**208
Rally4**

INFO-TECH

20 - 01

Sujet : Soudure de ski avant.

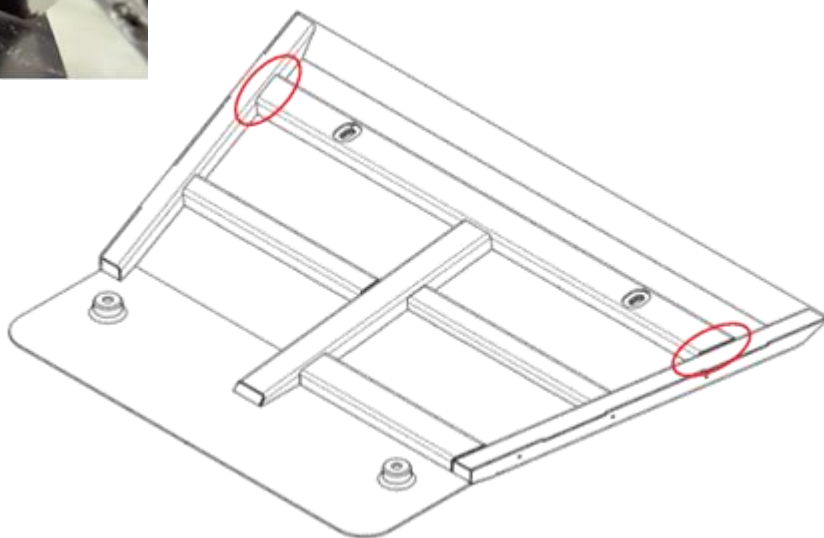
Nous avons relevé une non-conformité sur certains ski avant .

La soudure entourée en rouge sur l'image ci-dessous ne doit pas dépasser du plan d'appui de la traverse inférieure sur le ski.

Si votre ski présente ce défaut, merci de meuler l'excédent de soudure pour garantir le bon appui de la traverse sur ce dernier.

Subject: Sumpguard welding

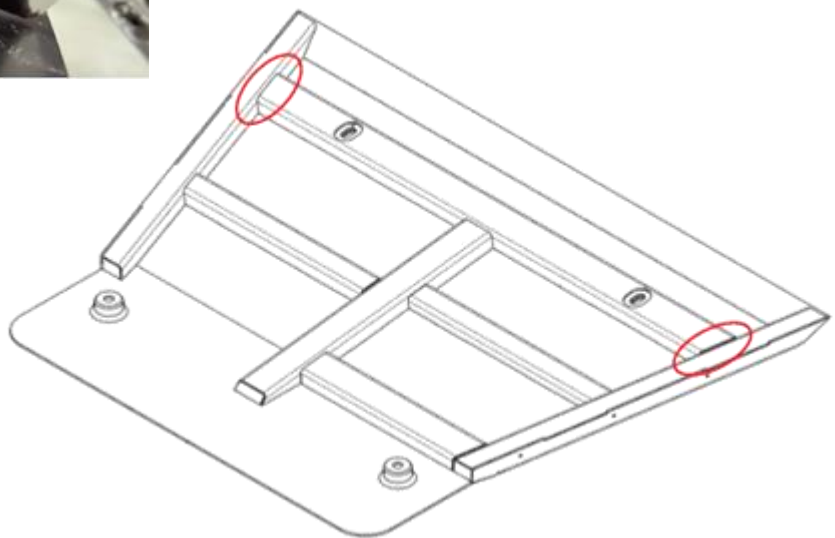
We noticed a non-compliance on the front sumpguard.
The weld on the sumpguard circled in red below should not protrude from the sumpguard resting plane on the lower cross member.

If your sumpguard presents this defect, please grind the excess weld to ensure that the crossmember rests flat on the sumpguard.

Asunto: Soldadura de chapón

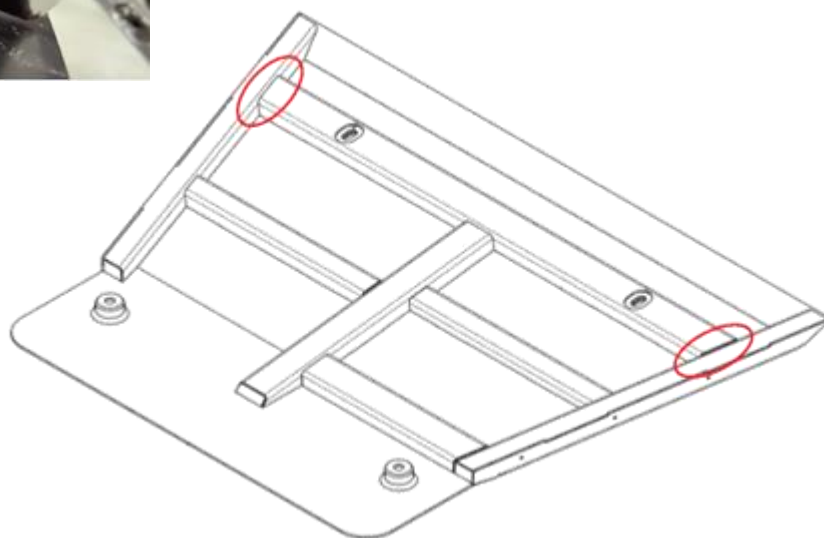
Constatamos una no conformidad en unos chapones delanteros.

La soldadura rodeada en rojo en la imagen abajo no debe sobrepasar el plano del chapón que está en contacto con la travesa inferior del chasis para su fijación.

En el caso que su chapón tiene este defecto, deben amolar el exceso de soldadura para garantizar un buen contacto entre el chapón y la travesa inferior.
